STUDIE PROVEDITELNOSTI OPRAVY MÍSTNÍ OBSLUŽNÉ KOMUNIKACE "BRNĚNSKÁ PODKOVA" V BRNĚ BYSTRCI

Studie proveditelnosti opravy místní obslužné komunikace „Brněnská podkova“

Vyjádření ke Studii proveditelnosti opravy místní obslužné komunikace „Brněnská podkova“ v Brně Bystrci

- ÚSEK KOMUNIKACE Č 3

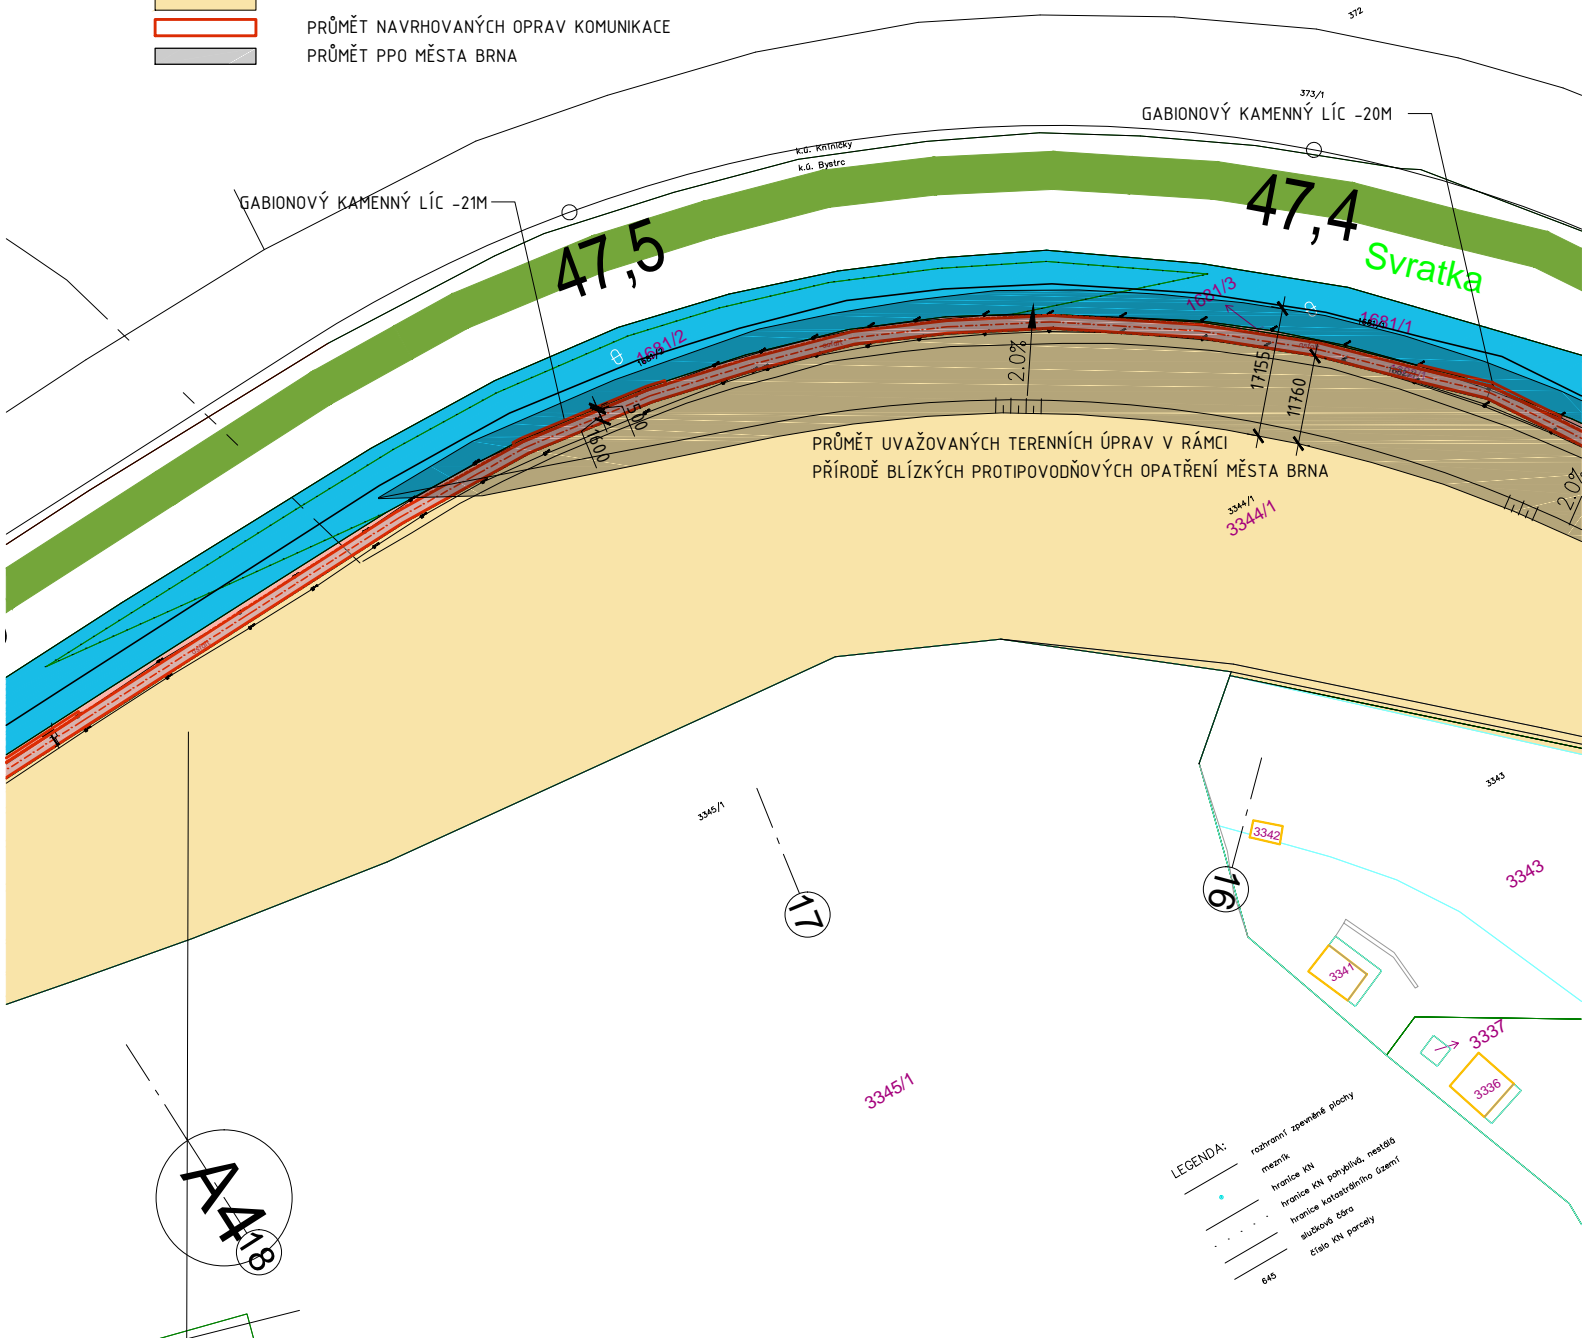
- Soulad s vypracovanou studií stavby „Přírodě blízká PPO města Brna a revitalizace údolní nivy hlavních brněnských toků“.
- V úseku č. 1 souhlasíme s užší šířkou cyklostezku/stezky dle PD. Úsek č. 2 a 3 však požadujeme šířku cyklostezky min. 3 m, rozšíření na stranu od VVT Svratka, a to z důvodu přístupu údržby a správce VVT Svratka.

V zájmovém území komunikace koliduje s navrženým odstraněním hrází a snížením pravého břehu (vytvoření bermy) za účelem zvýšení kapacity průtočného profilu Svratky v rámci koncepce Protipovodňových opatření (PPO) města Brna – etapy I. Koncepce PPO města Brna vychází z Generelu odvodnění města Brna (2009), který slouží jako územně plánovací podklad pro rozhodování v území a pro další územně plánovací činnost, a ze studie „Přírodě blízká protipovodňová opatření a revitalizace údolní nivy hlavních brněnských toků“ zpracované v roce 2015 firmou Aquatis, a.s. na základě zadání Povodím Moravy, s.p.

Rozšíření komunikace na požadovanou šířku 3m by znamenalo zásah do vlastnických práv soukromých vlastníků na parc. č. 3344/1 a řízení o výkupu pozemků pro umístění pozemní komunikace.

Úseky komunikace č.2-3-4 dotčené PPO města Brna by bylo vhodné navrhnout v souladu s PPO města Brna, neboť sejmutí terénu umožní provést komunikaci v požadované 3m. šířce dle vyjádření Povodí Moravy nejen za účelem pojezdu vozidel údržby, ale také za účelem efektivnějšího využití přírodní lokality pro rekreaci a efektivnějšího použití investičních prostředků.

PŮDORYS ZAMYŠLENÝCH PROTIPOVODŇOVÝCH ÚPRAV - PŘEVZATO ZE STUDIE : PŘÍRODĚ BLÍZKÁ PPO A REVITALIZACE ÚDOLNÍ NIVY HLAVNÍCH BRNĚNSKÝCH TOKŮ - KNÍNIČKY (ZÁŘÍ 2015, AQUATIS, a.s., OBJEDNATEL:POVODÍ MORAVY, DŘEVAŘSKÁ 11, 601 75 BRNO)

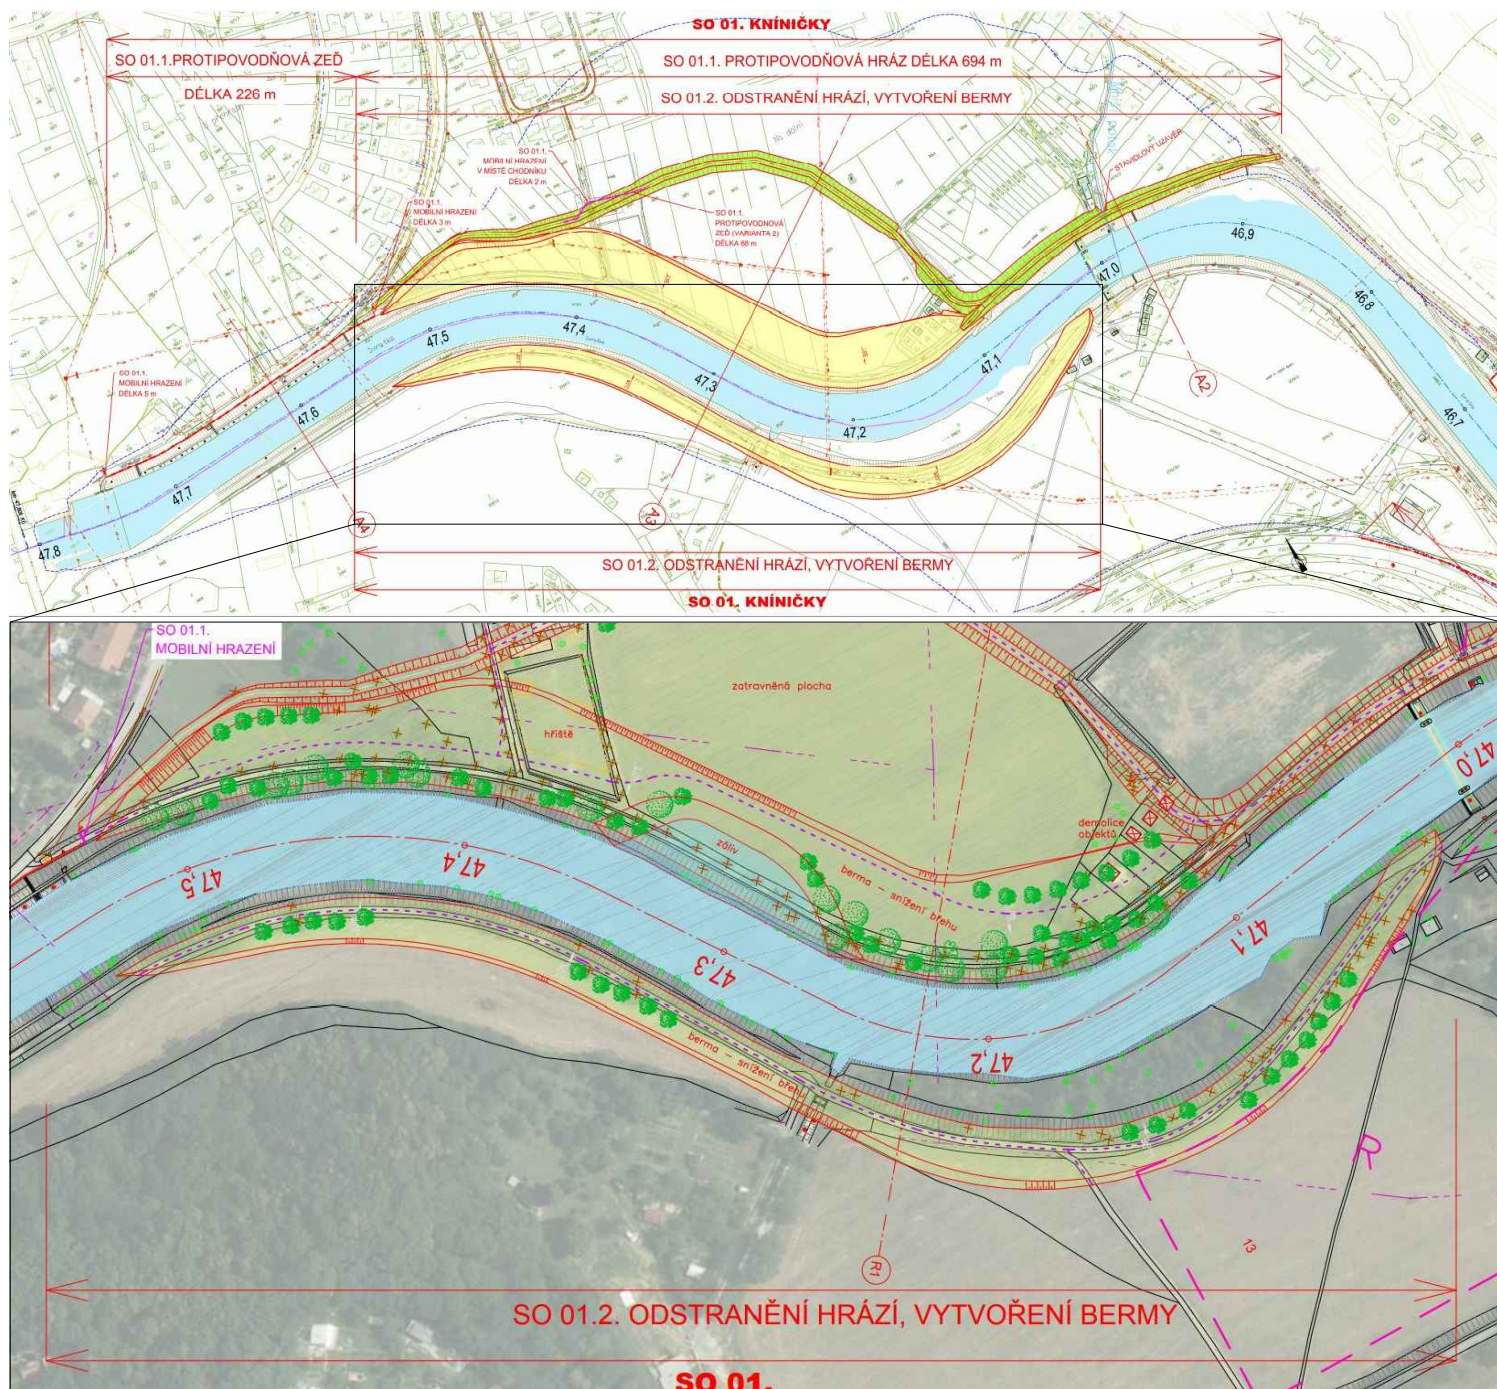
Z výše uvedených důvodů je nutné předpokládanou rekonstrukci komunikace zkoordinovat s plánovaným PPO města Brna – etapa I., nebo navrhnout jako stavbu dočasnou s dobou trvání do 31. 12. 2032, kterou by bylo možné se souhlasem prodloužit.

Zamýšleným záměrem PPO města Brna lokality č. I. při pravém břehu je snížit terén o cca 1m v šířce 15m v délce cca 500m (viz výkresová dokumentace) s nízkou stávající hustotou zasíťování tech. infrastrukturou. Přičemž vzniknou vhodné podmínky pro protipovodňovou ochranu a lepší prostorové podmínky pro vedení komunikace vč. vyřešení stávajících majetkoprávních vztahů.

Pro požadovanou realizaci opravy jsou vhodné pouze úseky č. 1, část úseku komunikace č.4 (pouze po pěší lávku spojující Bystr / Kníničky od zúžení u zázemí fotbalového hřiště) a úsek č.5 neboť tyto úseky nejsou v kolizi s PPO města Brna a opravy mohou být provedeny ve stávající ploše komunikace.
